Dodatek č. 4 ke o dílo č. 148/OVZ/PJ/2019
ze dne 08. 07. 2019
(dále jen „Dodatek č. 4“)

Název projektu: Stavební úpravy objektu Tř.svobody 26 pro FF UP v Olomouci

REKAPITULACE ZMĚNOVÝCH LISTŮ ZMĚN Z1 AŽ Z9

KONSTRUKCE PODLAHY:
- 2.B. DESKA BETON C30/37 TŁ 200MM
- TEPELNÁ IZOLACE XPS 100MM
- STĚRKOVÉ LOŽE FR.16-32 100MM

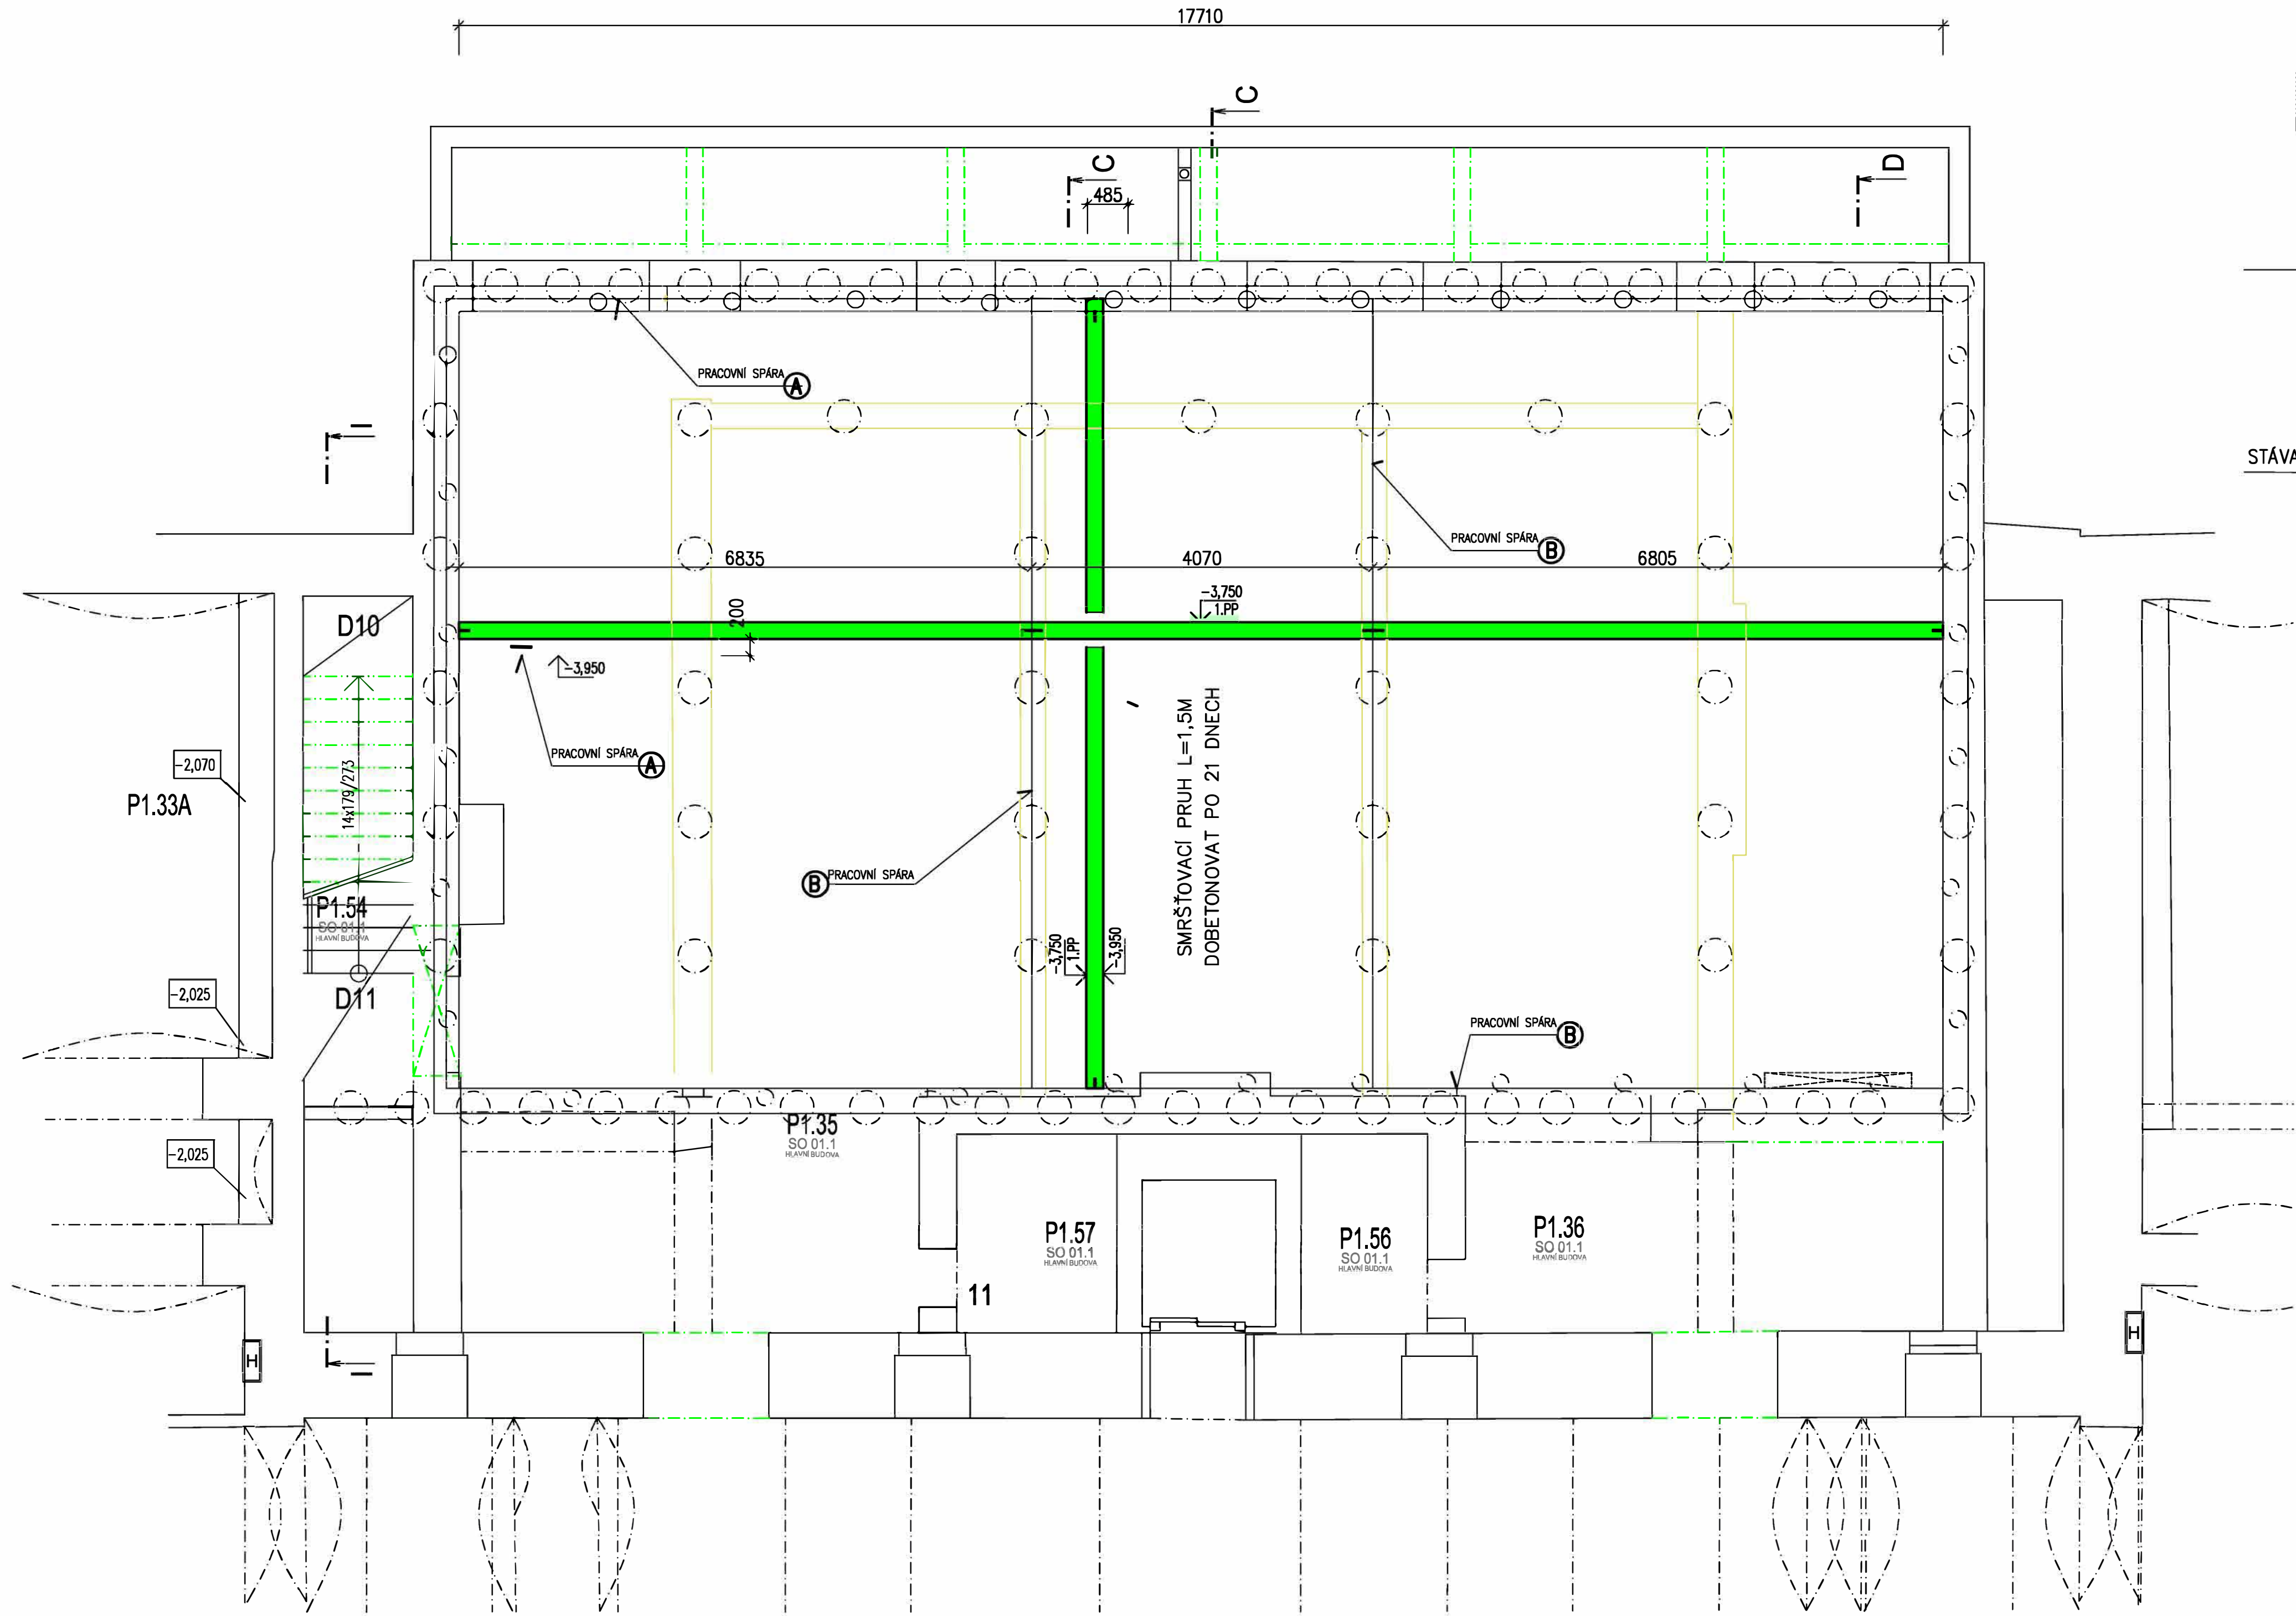
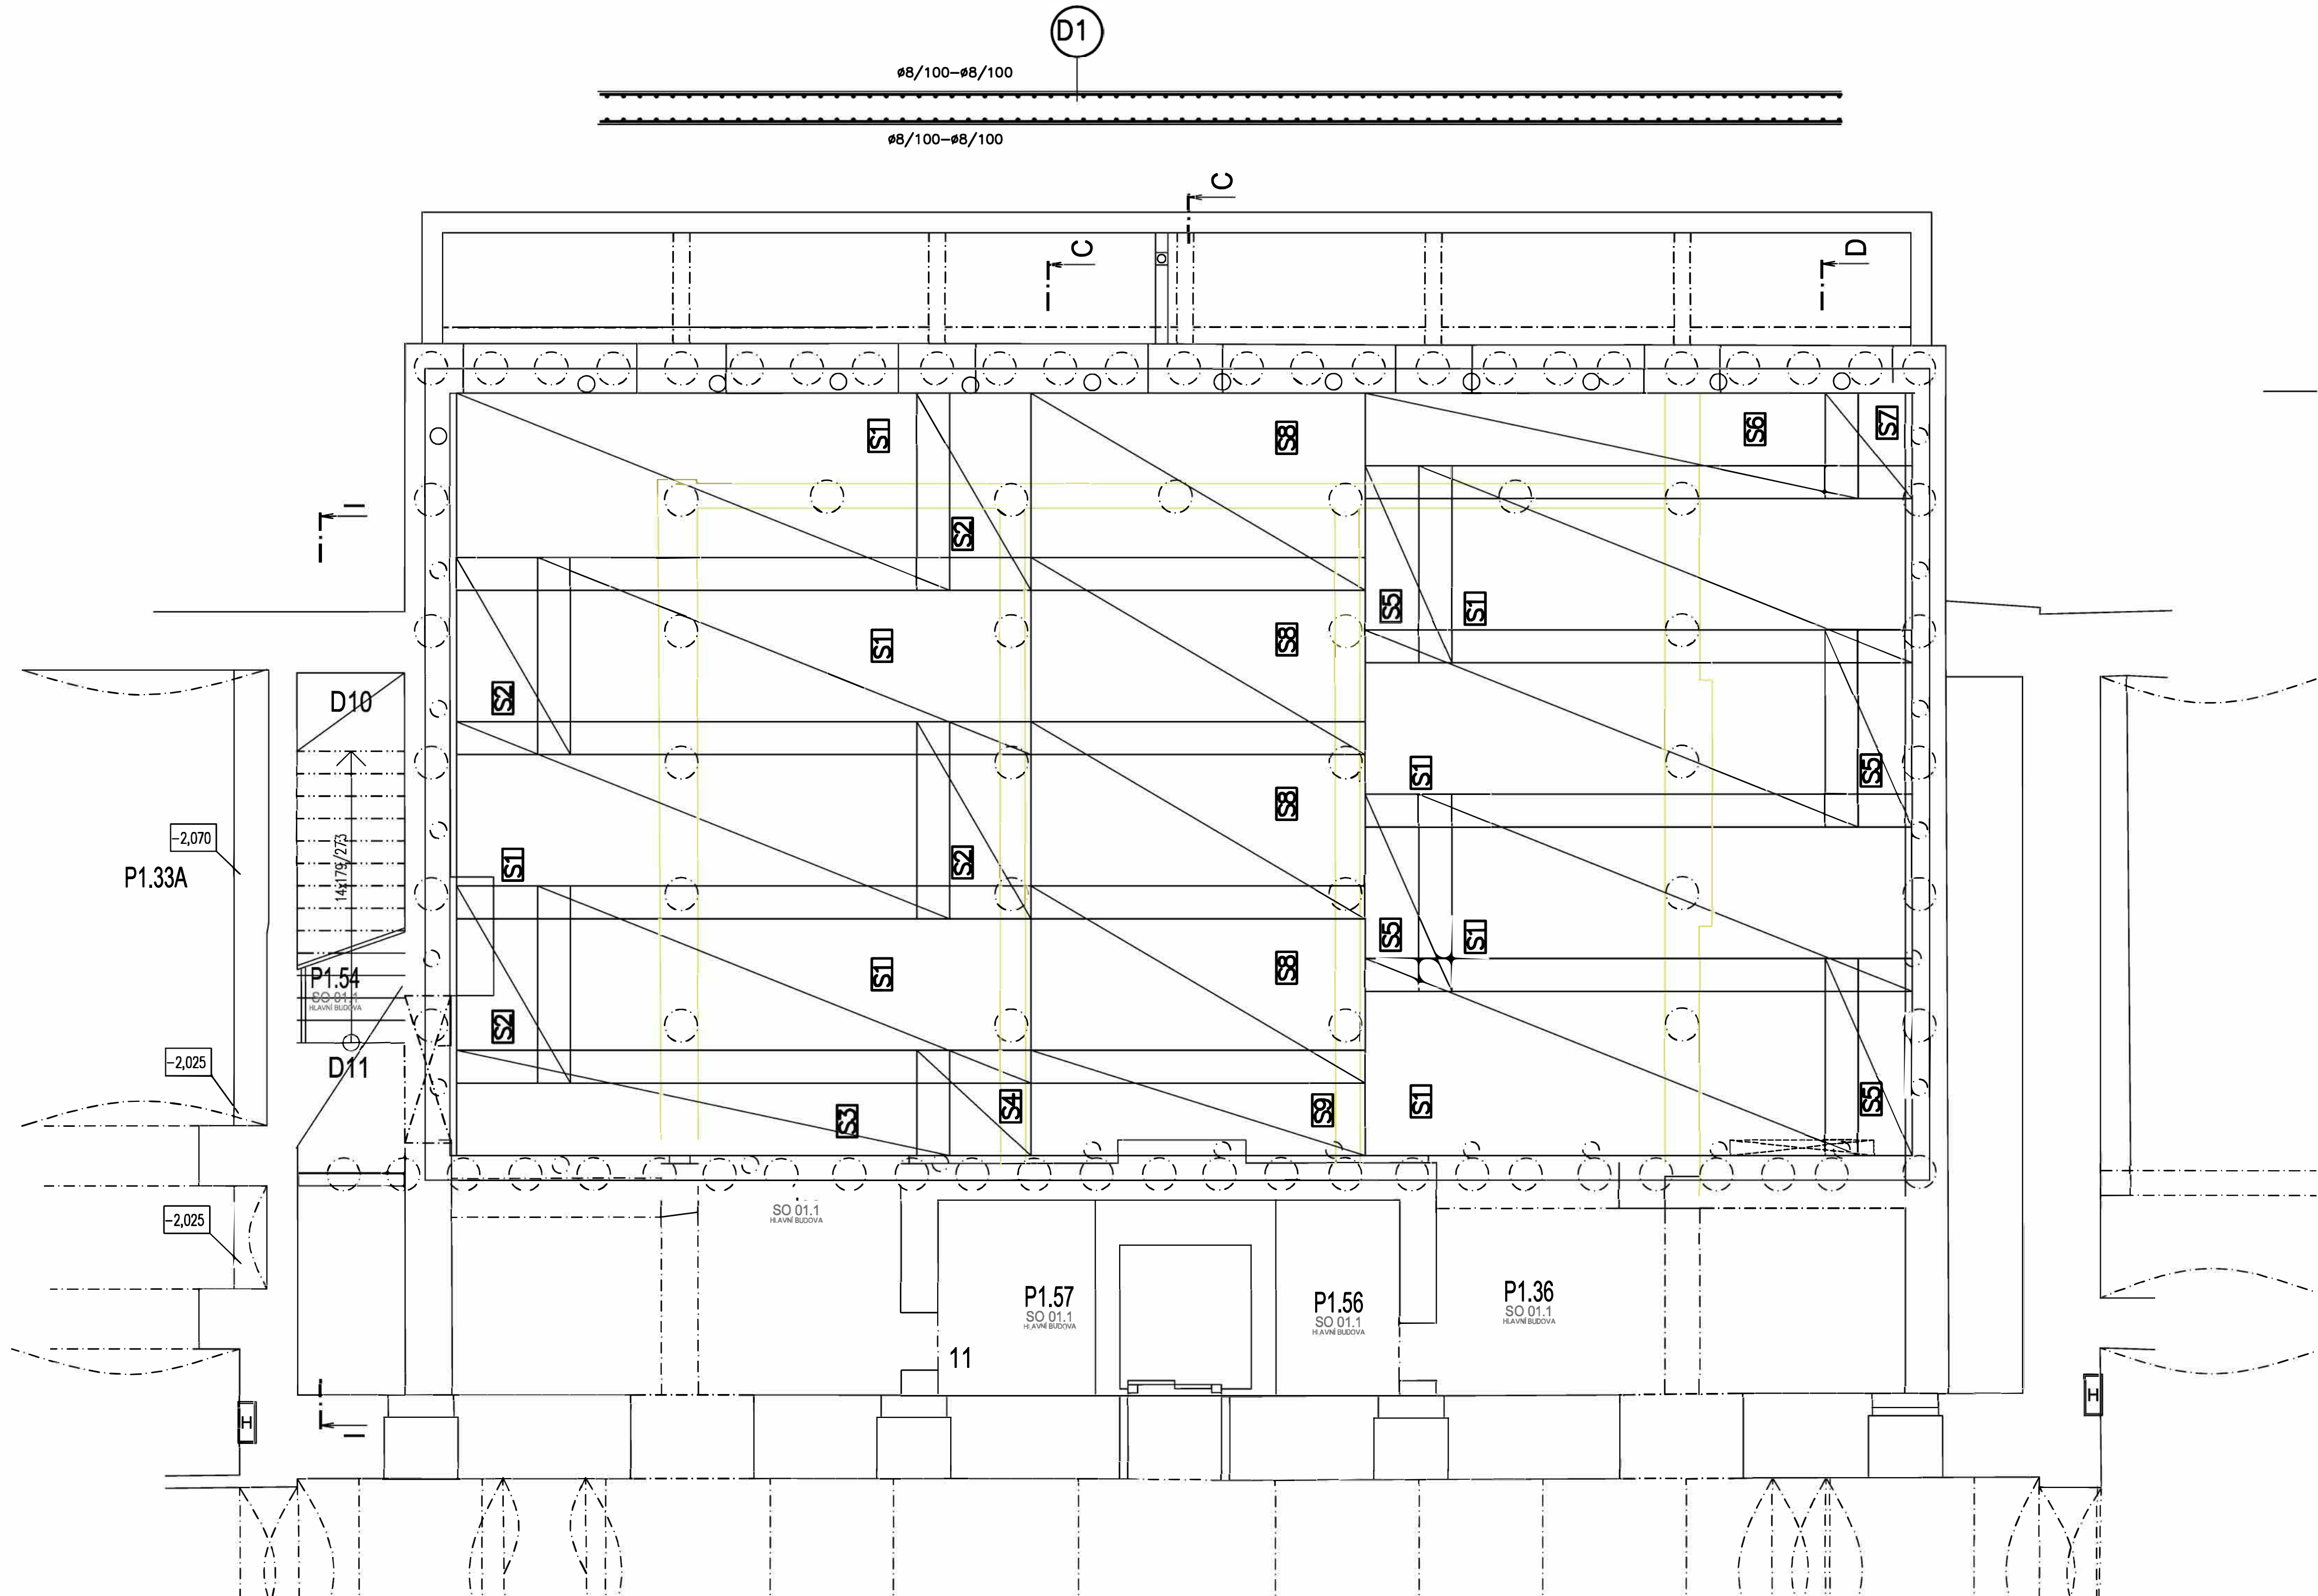
Po odstranění stávajících podlah v suterénu objektu bylo zjištěno, že v části pod aulou objektu SO 02 nebude možné uložení nového stropu, protože stávající konstrukce jsou nevyhovující pro navrhované zatížení a v základových konstrukcích byla zjištěna zvýšená hladina podzemní vody. Bylo provedeno statické posouzení a byl proveden nový návrh provedení základových konstrukcí, který zahrnuje v rámci zpevnění konstrukcí provedení mikropilot a železobetonové konstrukce odolné proti spodní vodě.

budou odstraněny stávající železobetonové základové konstrukce a ztužující prvky, poté bude jádrovým vrtáním připraven prostup základem po obvodovými stěnami. Mikropiloty budou následně injektovány a bude upraveno jejich zhlaví. Poté bude provedena železobetonová základová konstrukce základů.

Nová konstrukce stavby byla navržena vzhledem k možnému zvednutí hladiny spodní vody, dokumentováno v sondách provedených na stavbě

Nové podlahová deska je navržena ze železobetonu v provedení „bílá vana“ z betonu tl.200mm beton C35/37 **PERMACRETE®** vyztužena Kari sít , po obvodě bude pracovní spára ošetřena těsnicími profily KAB

V rámci úprav bude provedeno podchycení obvodových pasů mikropilotami délky 5,50m. Mikropiloty jsou situovány v rastru cca 1,50m mezi stávající piloty
Kořen mikropilot je navržen „mimo“ dosah aktivní zóny existujících plošných základů ve vrstvě nesoudržných zemin – písky a štěrkopísky třídy S3÷G3.

1. Provedení mikropilot ze stávající úrovně podlahy 1.P.P. auly
2. Vybourání stávajících železobetonových pasů pod bývalými stupněmi , piloty odbourat na výšku spodního líce nové žb. desky na kótu – 3,95.

3. Odtěžení zeminy a provedení štěrkového lože ze štěrku 16-32
4. Položení tepelné izolace z extrudovaného polystyrénu tl. 100mm
5. Provedení železobetonové desky .

Desky je provedena ze dvou krajních pracovních úseků s pracovní spárou v místě stávajících pilot a smršťovacím pruhem uprostřed , který se dobetonuje po 21 dnech . Napojení v místě spáry je provedeno těsnícím gumovým profilem A 240 . Po obvodě je na stávající pasy přichyceno těsnění KAB ,s doplňkovou injekční hadičkou pro dotěsnění spáry .
